COMITÉ		JUNTA		REUNIÓN	X	4
		ACTA					
OBJETIVO / TEMA:	REUNIÓN VIRTUAL SOCIALIZACIÓN DISEÑOS GALERÍA FEMINISTA						
FECHA:	24-10-2023	HORA:	10:30pm-11:30am	LUGAR:	VIRTUAL

ORDEN DEL DÍA
<p>Socialización de los diseños de la Galería Feminista Siempre Vivas</p> <p>novedades</p> <p>otros</p>

El coordinador Edison Andrey Peña Robayo da inicio mostrando los diseños elaborados por el profesional Elkin, mostrando lo que se tiene planteado establecer con el fin de que al presentarlos ante el jardín botánico no se generen cambios relevantes a la estructura manejada.

- PLANO 1

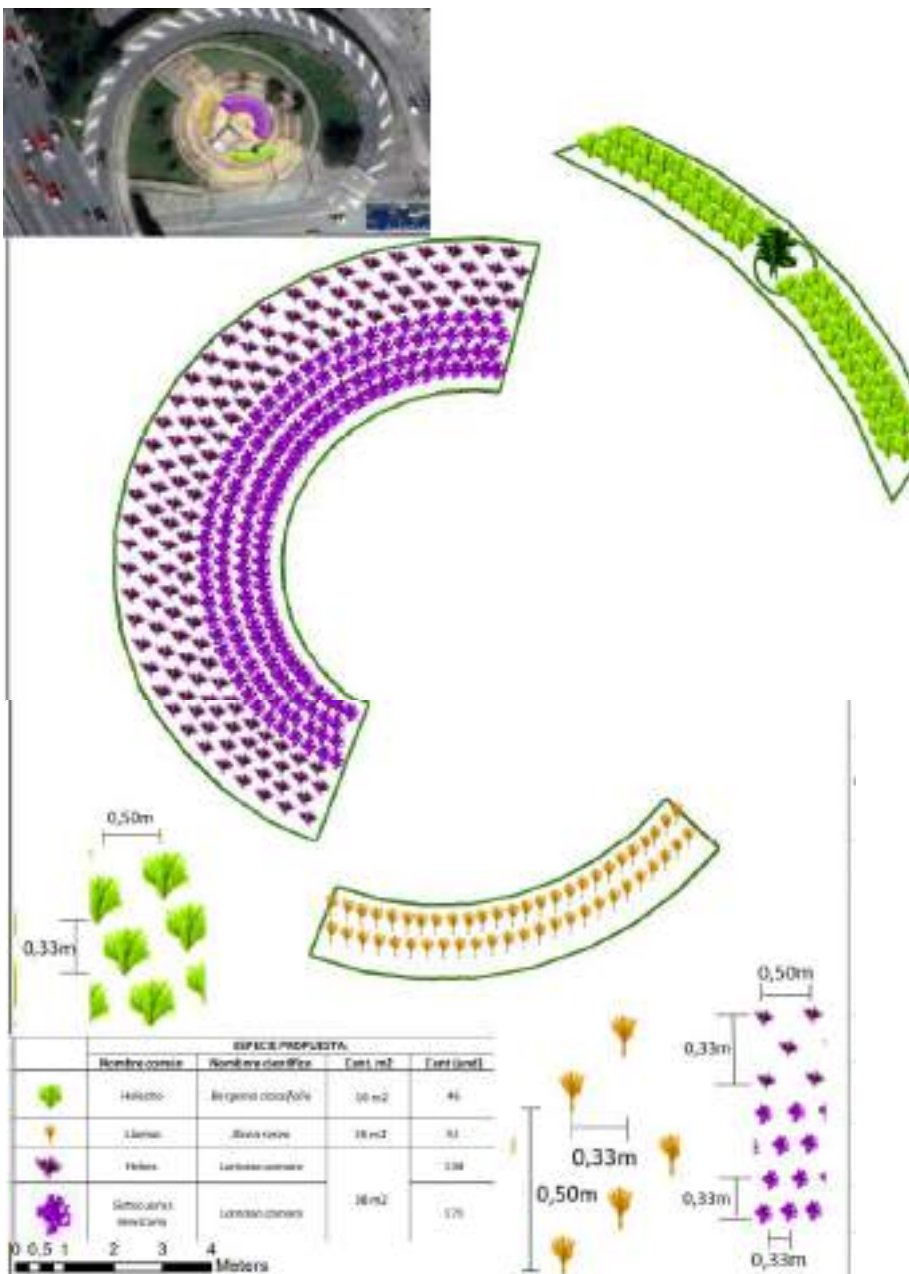
Se tienen 3 especies de semi círculos, en las dos medialunas (parte morada) se va a hacer una combinación de dos especies de franjas de hebes y sietecueros mexicanos, en la parte verde se usarán helechos ya que esa zona es humedad y siempre cuenta con aposamiento de agua por desniveles y en la parte amarilla llamas esta es la parte más pequeña en el área central.

PLANO 2

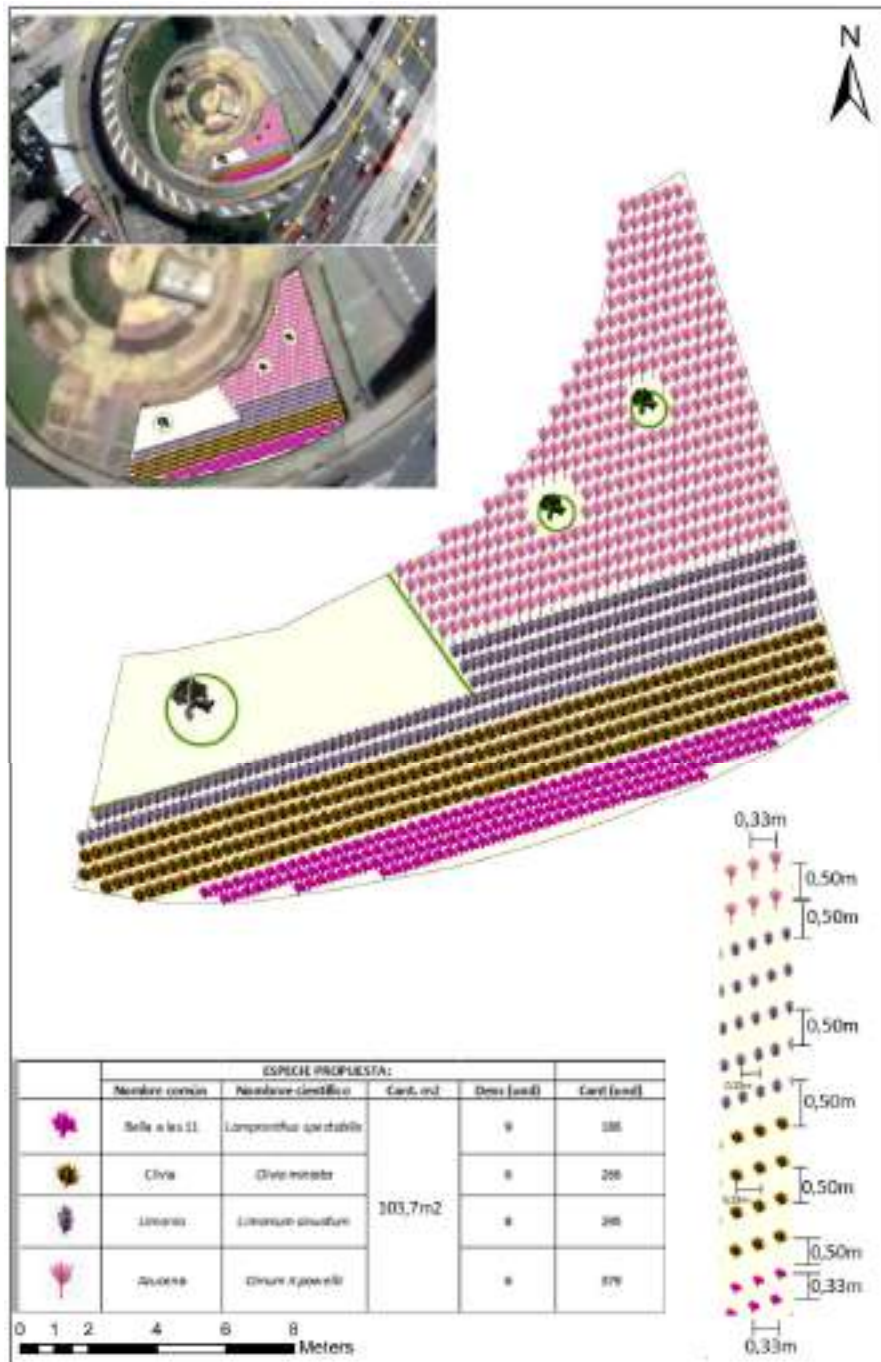
Es un polígono proyectado hacia la carrera 30, donde se tiene pensado usar jardinería intercalada con gradas y jardinería, al realizar la verificación dentro de los estudios de mercado y los presupuestos proyectados en el convenio para suministros, con respecto a las graderías, solo se tiene espacio para maniobrar con 40m² de tablas en los 103.7m² de jardinería, donde quedarían perdidas las gradas que se pretenden añadir.

Por lo tanto, la mejor opción que se presenta es dejar una sola sección de gradería que se visualiza en la imagen (plano 2) de la zona que no tiene color y al restante si se le implementara la jardinería con las 4 especies seleccionadas.

Por parte de las representantes de las mujeres muralistas la señora Julex Vanegas toma la palabra e indica su inconformidad, expresando que no se han tenido presente los diseños que ellas requieren y expresa que es necesario cambian el diseño del terrazgo para incluir los flujos de circulación que se habían mencionado cuando se verifico por primera vez la zona en los recorridos iniciales, ellas expresan que es conveniente dejar más zonas de gradería para que puedan seguir haciendo uso de

Por parte de idipron se va a analizar la reestructuración de las dos zonas que indica la señora Julex Vanegas reconfigurando la zona del plano 2 que se encuentra en blanco, haciendo el intercalo con las gradas y en esta misma zona en el área fucsia y al lado izquierdo se habilitaría el espacio para los chicos que realizar skate dejándolo aproximadamente de 1 o 2 metros de ancho.

- PLANO 3

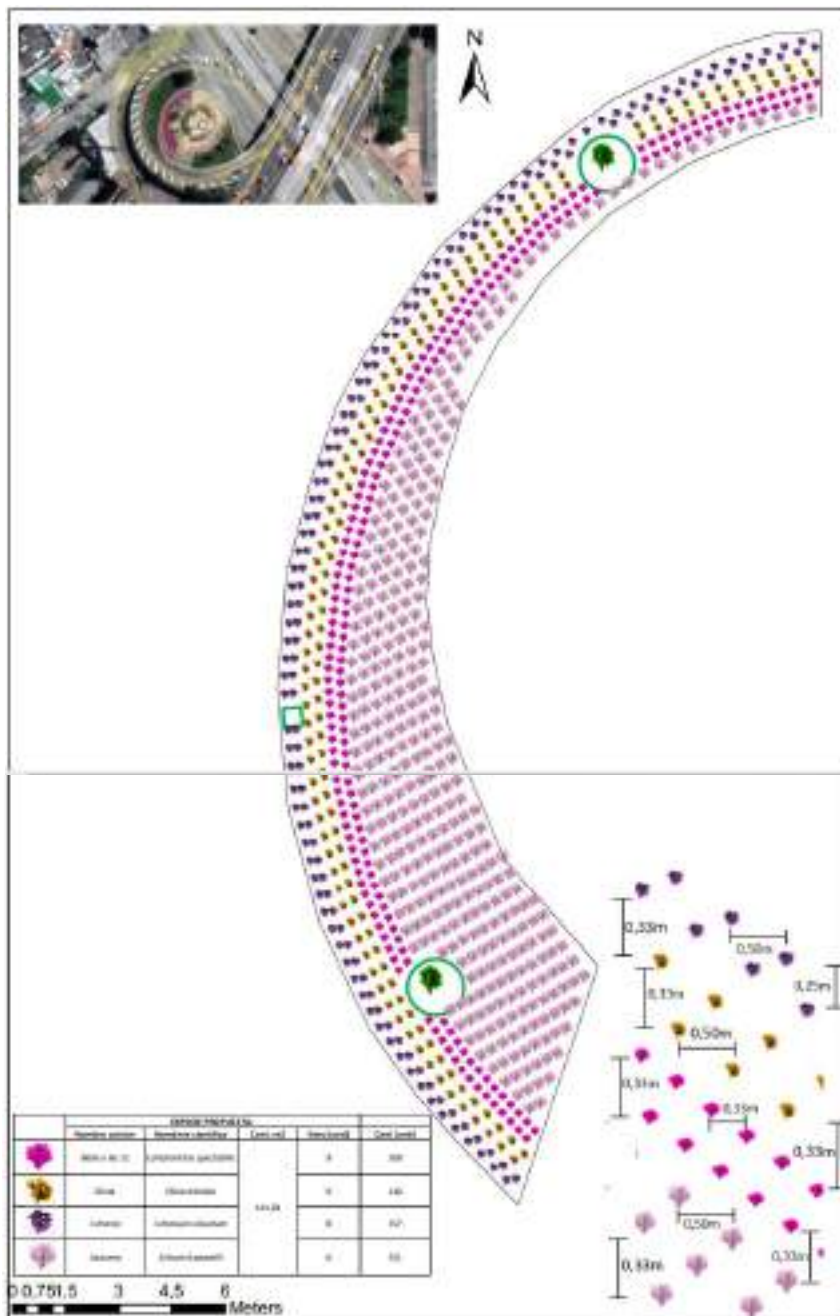
El coordinador Edison Peña responde a las inquietudes presentadas e informa que no se cuenta con fuentes cercanas por esta razón la parte de atrás será mas completa para el mantenimiento, también expresa que el terraceo si se va a implementar y se tendrán en cuenta los diseños que ellas quieren incluir para las gradas, pero se debe tener en cuenta que las tablas con las que se cuentan son de 3m de largo por 30cm de ancho ya se pasaría a verificación si en ese espacio se pueden habilitar las gradas. Para la zona del plano 3, se retiraría dos franjas de la azucena (color rosado) para implementar la gradería en esa parte.

- PLANO 4

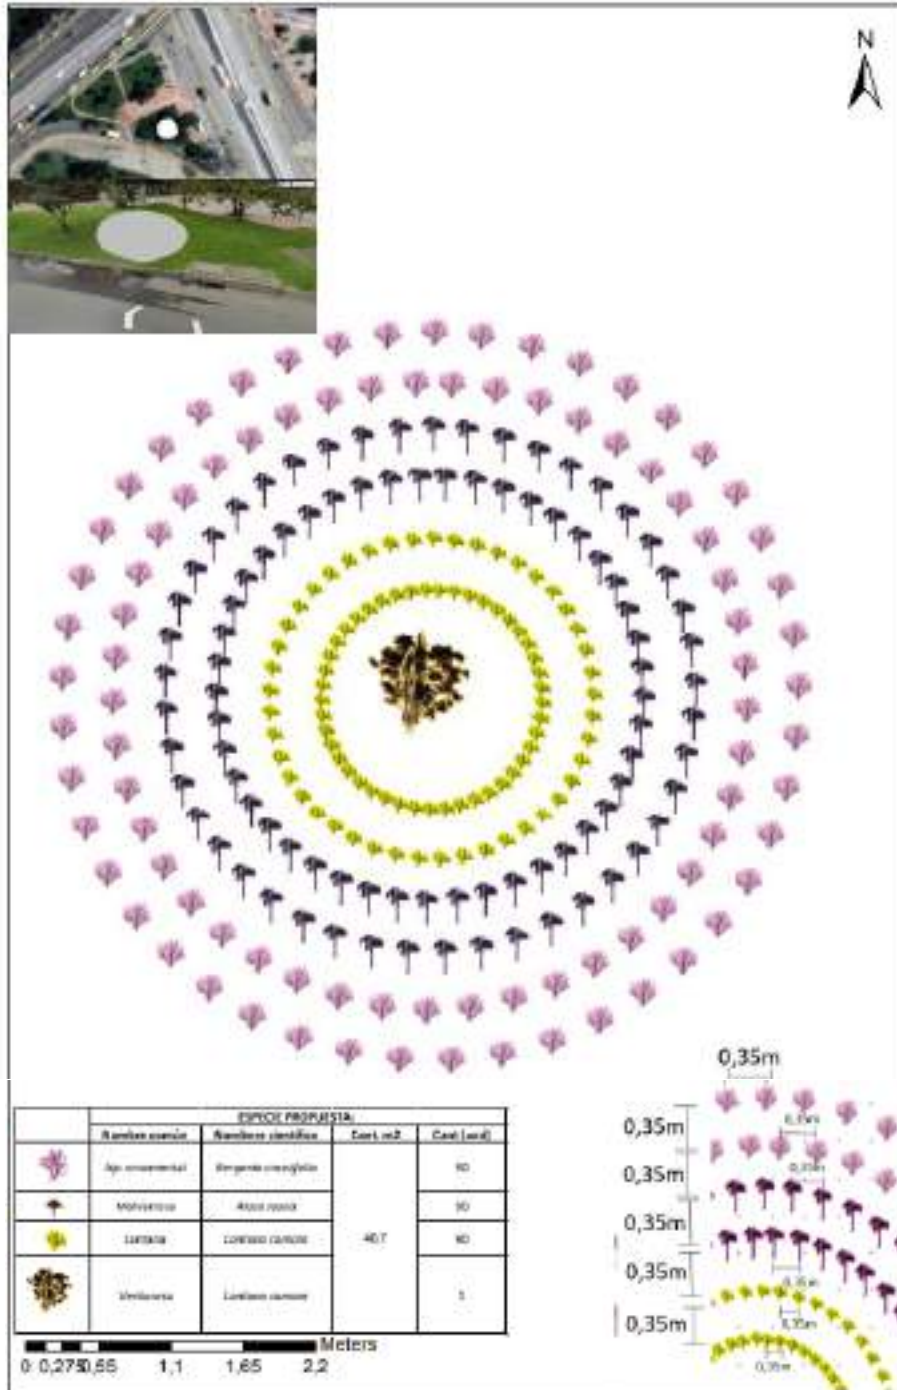
En esta zona que es la oreja de la 39, con respecto a la dinámica que se tenía establecida se decide dejar el área circular, donde se ampliar el área a 40.7 m² se pretende incluir una especie ornamental arbustiva que se dejara en el centro del polígono y al rededor se incluirán las demás especies. usar las mismas especies y se implementaran de la misma manera para que la simetría en las áreas a intervenir no sea marcada y que visualmente estén acorde las zonas.
